To: 5.1.2e @vechtstromen.nl; 5.1.2e @noaberkracht.nl]
Cc: 5.1.2e 5.1.2e @vechtstromen.nl]
From: 5.1.2e
Sent: Mon 4/24/2023 9:26:05 AM
Subject: RE: |UIT| 20-03 |REM-VECHTSTROMEN| AZC Albergen - lozing op RG Zuidesweg
Received: Mon 4/24/2023 9:26:19 AM

Onderwerp: RE: |UIT| 20-03 |REM-VECHTSTROMEN| AZC Albergen - lozing op RG Zuidesweg

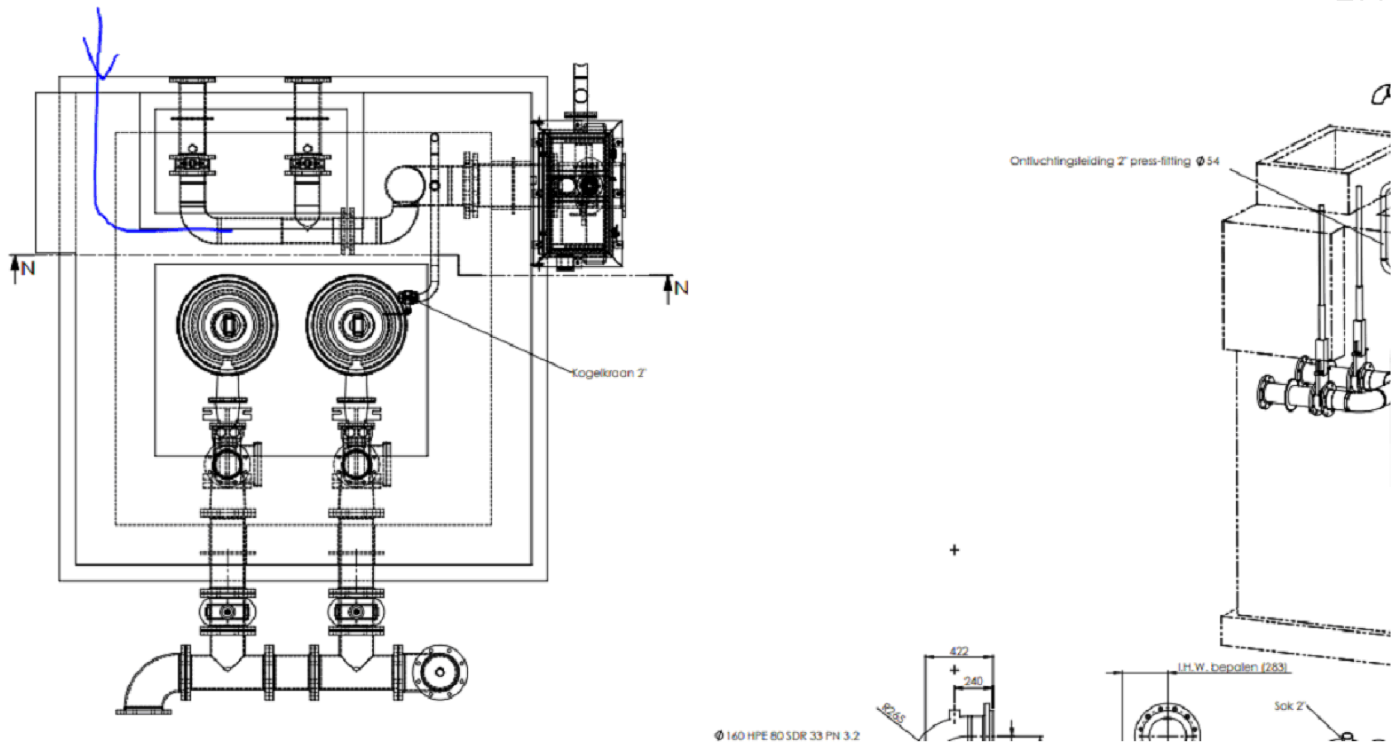
Wat betreft de aansluiting die je schematisch weergeeft.

Is het een optie om bijvoorbeeld buiten het gemaal al in te prikken op de binnenkomende leiding?

Scheelt het maken van een doorvoer en het herstellen van de coating.

Moeten we daarnaast rekening houden met een tegendruk op deze leiding? Zo ja, hoe groot is deze?

1. De binnenzijde van de bestaande betonput is voorzien van een coating.
2. Een nieuwe inkomende leiding moet worden voorzien van een valleiding / of neergaande leiding met hevelonderbreker.

Het is vast mogelijk een extra aansluiting te maken op het gemaal, het vraagt mogelijk wel wat aanpassing van het bestaande leidingwerk. Idealiter sluiten wel deze leiding aan op header met inkomende leidingen, zie onderstaande tekening.
